Planta proposta cotada

MainFloor completo, com a parede cozinha/closet na posição nova. Demais ambientes sem alteração.

mesma base do scan — REV. M

Cotas extraídas do modelo do scan e arredondadas ao centímetro, com a parede cozinha/closet na posição desta proposta. Planta de estudo. Substitui a Prancha 01 apenas nesta proposta alternativa — a REV. M segue como está.

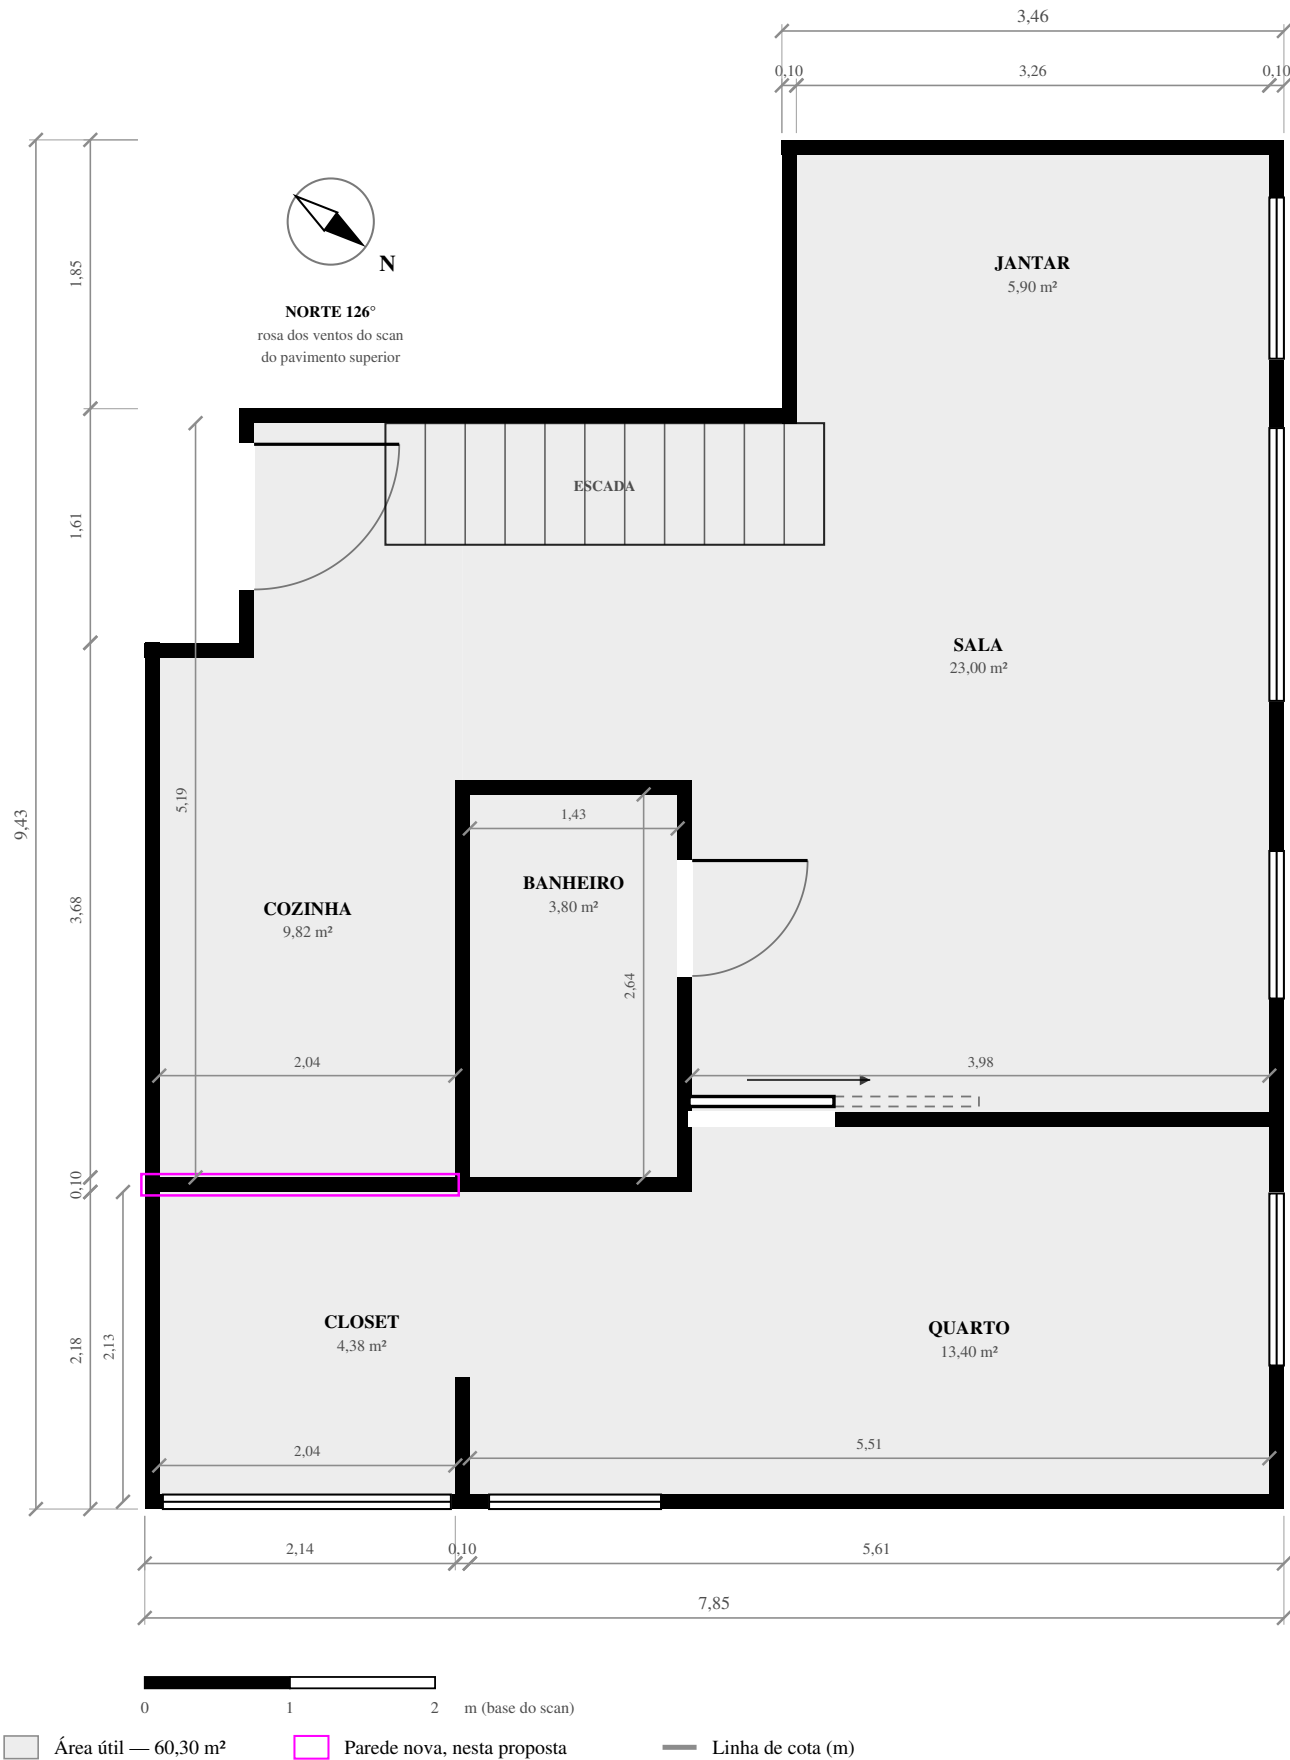
Só duas salas mudam de área.

Sala, quarto, jantar e banheiro seguem exatamente como na REV. M — mesmas cotas, mesmas esquadrias, mesma numeração de portas e janelas.

A largura interna comum não muda.

Cozinha e closet continuam com 2,04 m de largura livre — a mesma parede externa oeste e a mesma parede do banheiro/quarto os limitam dos dois lados. Só a parede que os separa entre si é que se move.

J06, a janela do closet, não é afetada.

Fica na parede sul (fachada), que esta alteração não toca. A profundidade do closet diminui pelo lado norte — o vão da janela permanece o mesmo.

Escopo da alteração

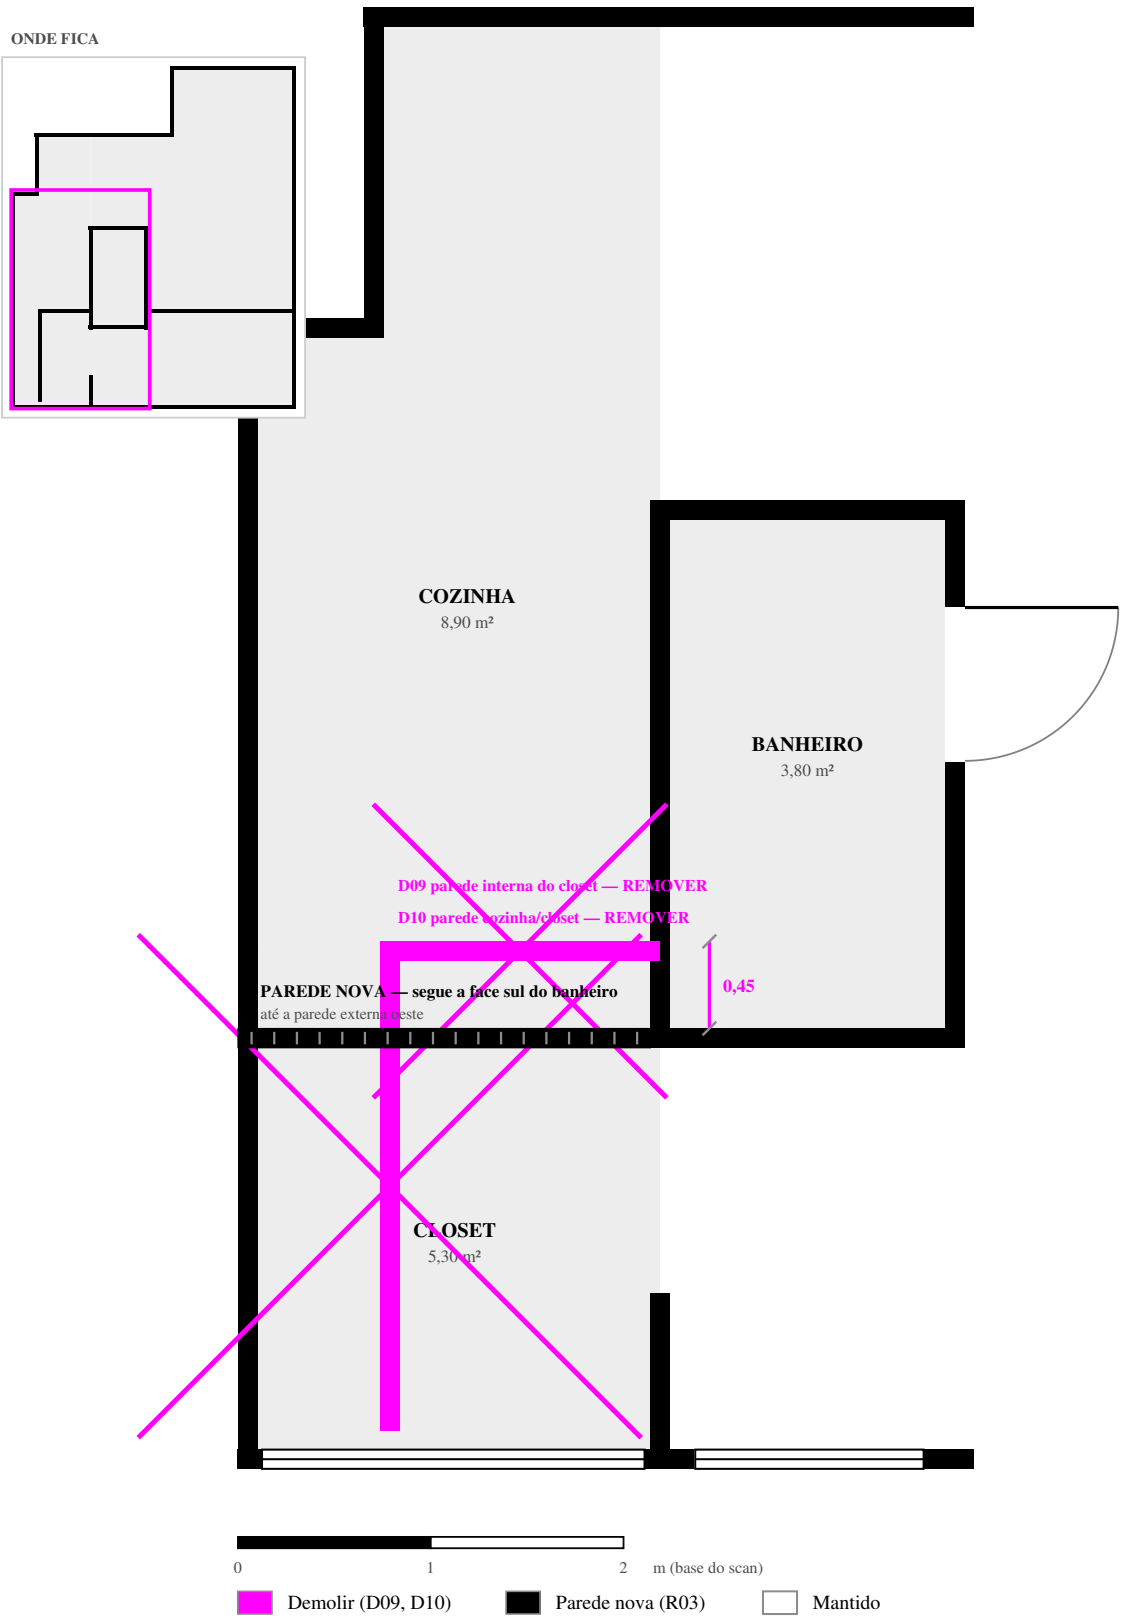
Detalhe cozinha · closet · banheiro, no estado atual, com o que sai e o que entra.

1 parede nova · 2 trechos demolidos

deslocamento de 0,45 m para o sul

A leitura desta folha.

A planta é o estado ATUAL, com a demolição marcada em magenta e a parede nova desenhada cheia, em preto, sobreposta na posição final. O deslocamento é exato: 0,45 m para o sul, medido face a face das duas paredes.

Por que esta parede e não outra.

A parede nova reaproveita o alinhamento que já existe — a face sul do banheiro — em vez de criar uma cota nova. Isso simplifica a execução: um só traço reto, do banheiro até a fachada, sem escora.

Piso — opção A, cumaru-ferro + monolítico

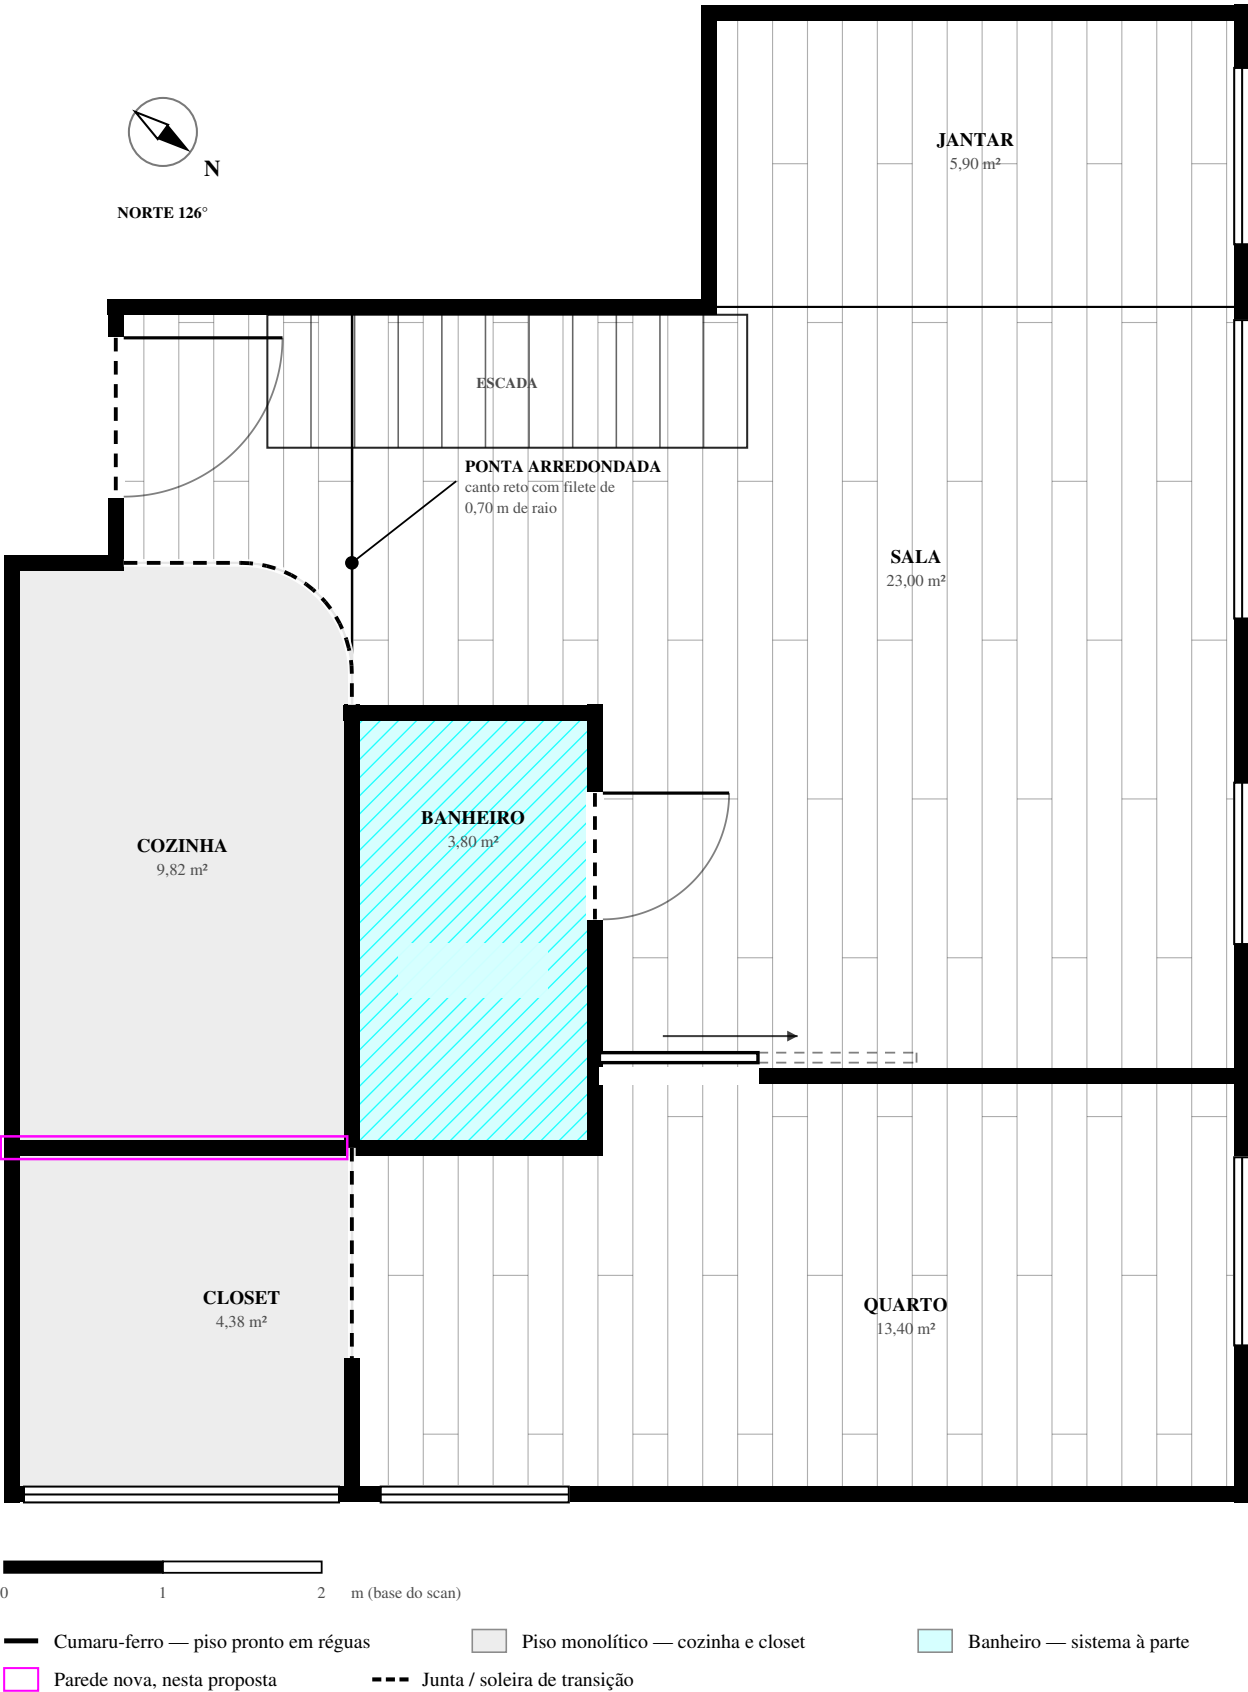
Nesta proposta, só a divisão interna cozinha/closet se move.

A zona monolítica inteira (cozinha + closet) já era desenhada como um único pano contínuo, de parede a parede — 11,81 m², sem mudança. O que muda é apenas quanto desse pano cada ambiente soma: cozinha passa de 6,51 para 7,43 m² dentro da zona; closet cai de 5,30 para 4,38 m². Nenhum corte de piso novo é criado por esta alteração.

Piso — opção B, monolítico em todo o MainFloor

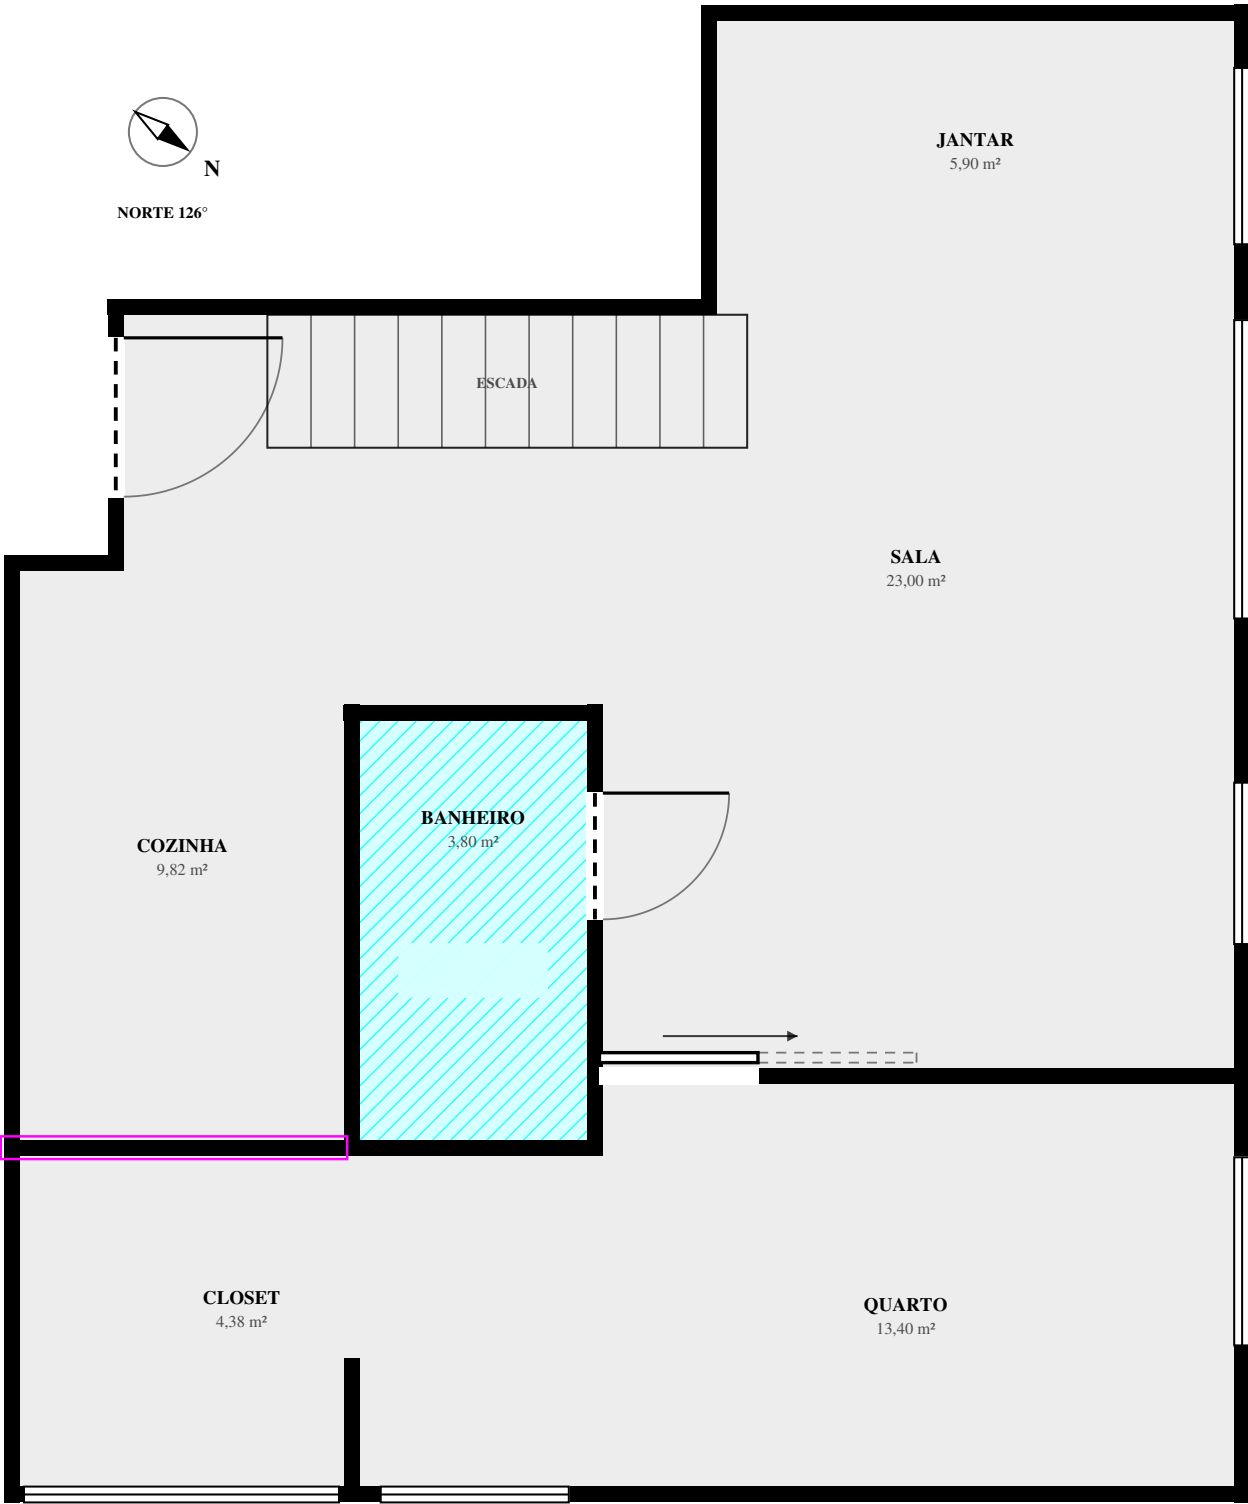
O contorno do monolítico contínuo não muda nesta proposta.

A parede que se move é 100% interna a essa zona — o contorno externo dos cinco ambientes secos (56,50 m²) é o mesmo da REV. M.

Teto: laje aparente, iluminação e ar-condicionado

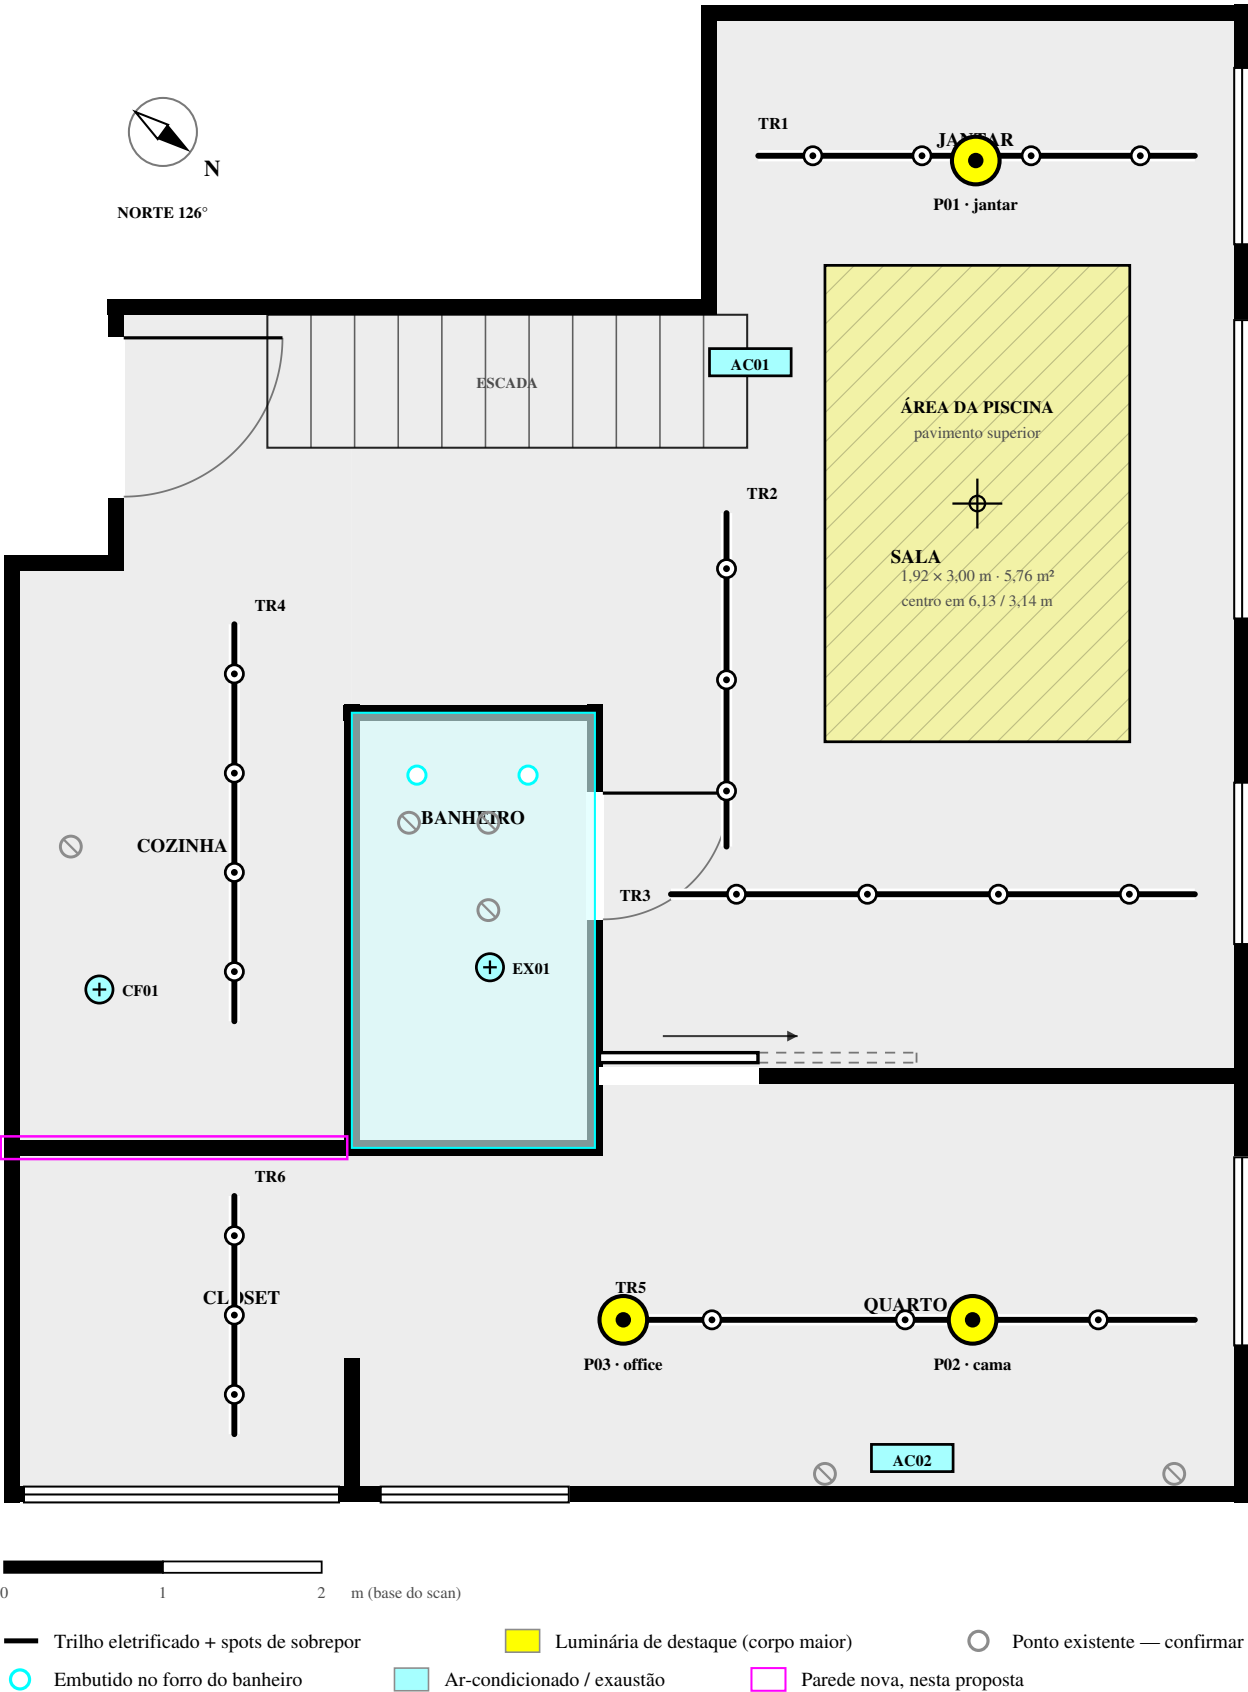
Nada aqui se move.

Trilhos, luminárias de destaque, pontos existentes e máquinas ficam nas mesmas posições da REV. M — nenhum está no trecho de laje que a cozinha ganha (faixa sul, ver Alt A · 03). Ganho: essa faixa fica sem trilho próprio; ao aprovar a proposta, avaliar estender o TR4 ou somar um spot para cobrir os 0,92 m² adicionais de teto da cozinha.

Traçado dos trilhos revisado conforme a sua marcação:

TR3 desceu para 5,60 m, ganhando recuo da drywall; TR5 desceu para 8,28 m, no eixo das duas luminárias do quarto; TR6 saiu de junto da parede oeste e foi para 1,45 m, no mesmo eixo do TR4 — os dois lêem como uma linha só. O TR2 foi encurtado para 5,30 m: no traçado anterior ele cruzava o TR3 no meio da sala, e dois trilhos não se cruzam — se tiverem de se encontrar, é com conector T.

A reserva AC01 caía dentro da projeção da piscina.

Foi deslocada para oeste, mantendo a insuflação para sala e jantar. A posição definitiva depende de confirmar apoio acima do limite sala/jantar e o modelo da condensadora existente: não assumir que ela admite duas evaporadoras.
